改善箇所説明図②

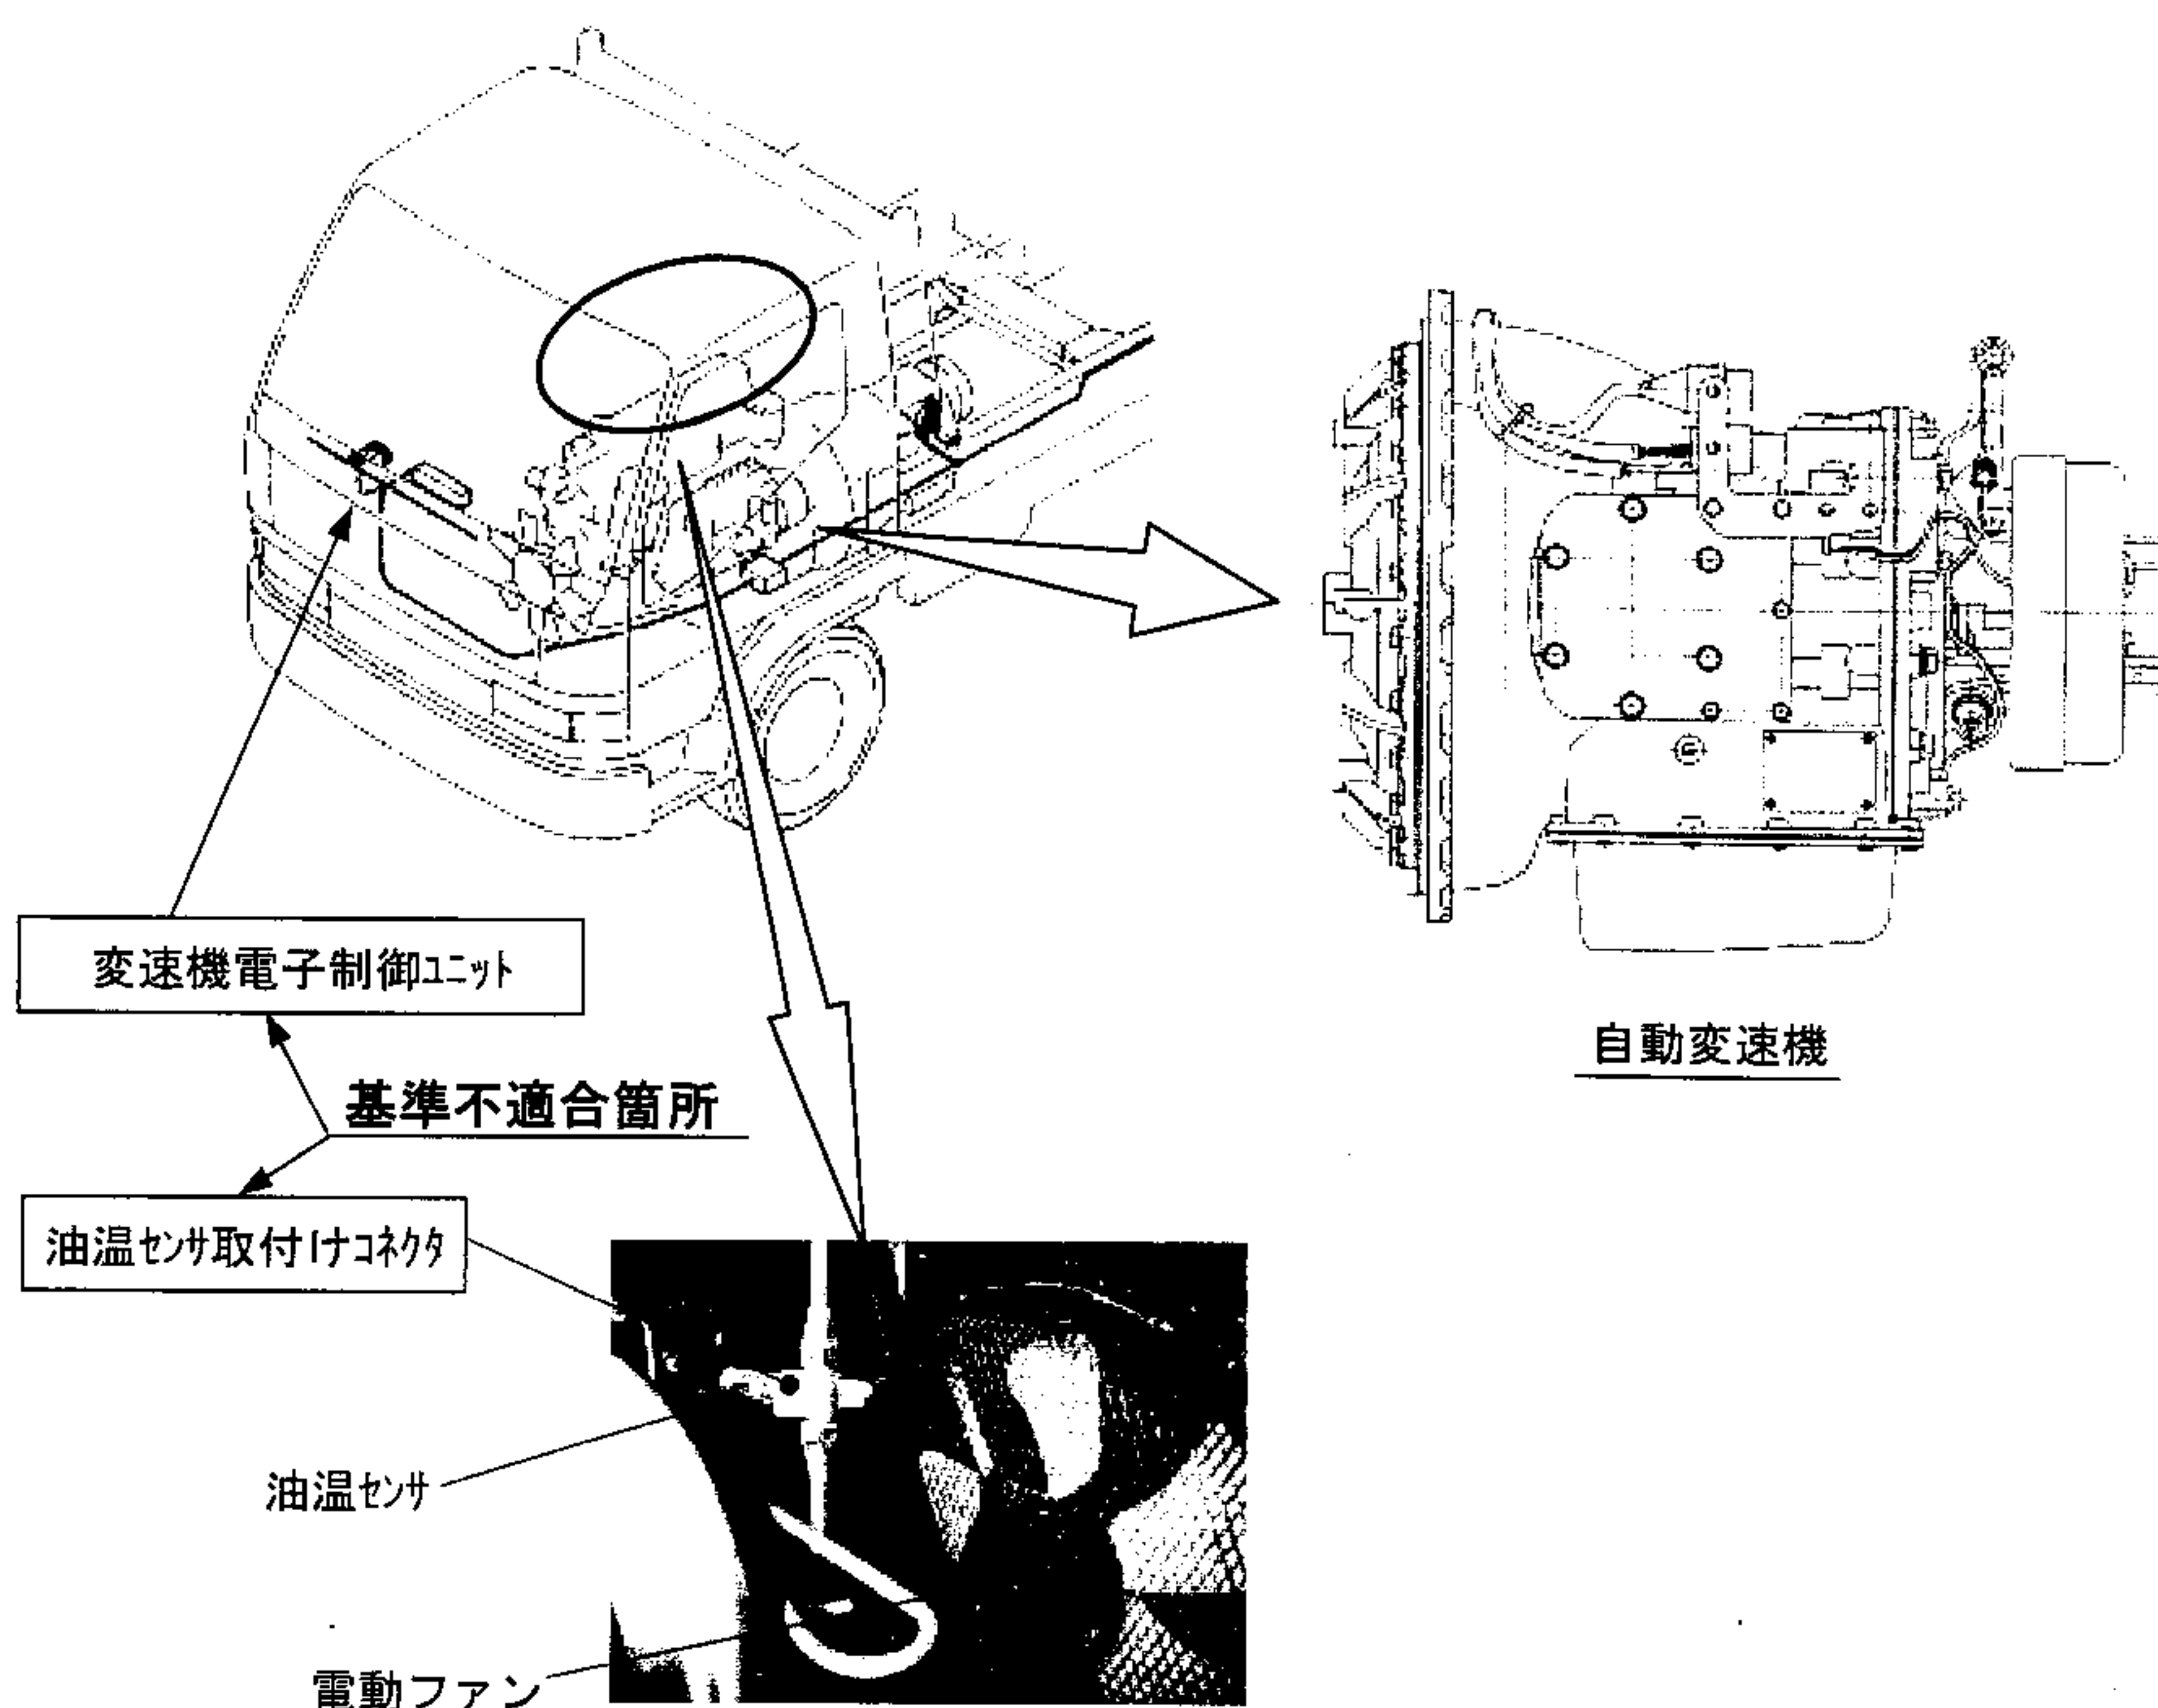
自動変速機電子制御ユニットのプログラムが不適切なため、また、自動変速機の作動油冷却装置が電動ファン式の車両においては、電動ファン作動用油温センサーのコネクターへの挿入深さが不適切なため、走行条件により変速機作動油温が過度に上昇する場合があります。そのため、警告灯が点灯するが、そのままの状態で行き続けた場合、作動油の潤滑能力が低下するため、当該変速機内部の回転部品が摩耗損傷して、駆動力が低下し、最悪の場合、走行不能となるおそれがある。

全車両、自動変速機電子制御ユニットを対策品と交換する。

自動変速機の作動油冷却装置が電動ファン式の車両においては、油温センサー取付けコネクターを対策品と交換する。

また、変速機に異常があるものは、良品と交換する。
